SERVICE INFO – INA 0061

Náhrada napínacích kladek

531 0037 10 a 531 0353 10 (pohon přídatných agregátů) za 531 0241 10

Obrázek 1: Zobrazení jednotlivých napínacích kladek s jejich rozdíly

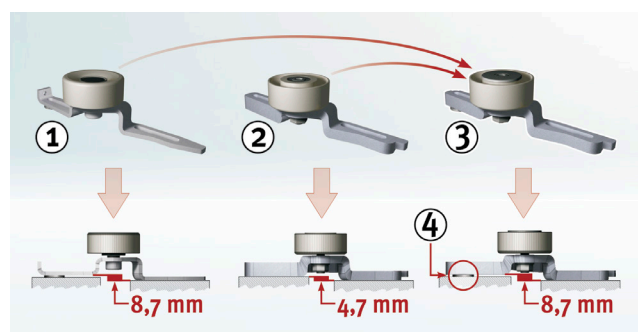
Obě napínací kladky s objednáacími čísly 531 0037 10 a 531 0353 10 (montovány v pohonu přídatných agregátů) odpadají a jsou nahrazeny za objednáací číslo 531 0241 10. Schaeffler Automotive Aftermarket tak navazuje na výrobce vozidel Citroen a Peugeot, u kterých bylo rovněž provedeno toto nahrazení.

Pro vyrovnání výškového rozdílu je k napínací kladce 531 0241 10 přiložena podložka s tloušťkou 4 mm.
